## DDTM44\MCCV\SEE

Observations sur les compléments de projet éolien de WINDSTROM à Trans sur Erdre

Photo 76 : Le château de la Guibourgère est à peine discernable depuis les routes alentours, à demi-enfoui dans un écrin boisé Extrait de l'analyse de l'état initial, page 66, du volet paysager

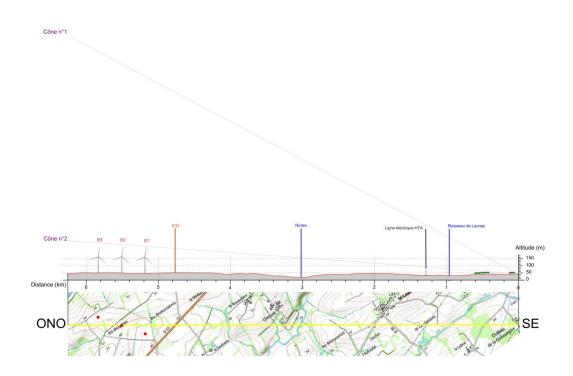
2/ Pour les photomontages fournis depuis, les éléments patrimoniaux, pour le PV 58 manque éolienne en filaire, sur les PV aux abords du château de Cope-Choux, les éoliennes sont à foncer (parc Eolandes et projet). Pour le Château de la Guibourgère, l'absence de visibilité est à confirmer depuis la façade arrière, Pour l'île de Mazerolles, les autres parcs sont visibles (Merisiers, Eolandes), ils n'apparaissent pas sur le PV56. L'analyse paysagère est à moduler en fonction des compléments fournis.

Concernant le château de la guibourgère, d'après l'analyse de l'état initial, page 66 du volet paysager, le château de la Guibourgère est implanté au cœur d'un vaste parc arboré de 250 hectares. À cette distance du projet (environ 5 km) les épaisses masses végétales formeront un écran opaque. L'enjeu est nul.
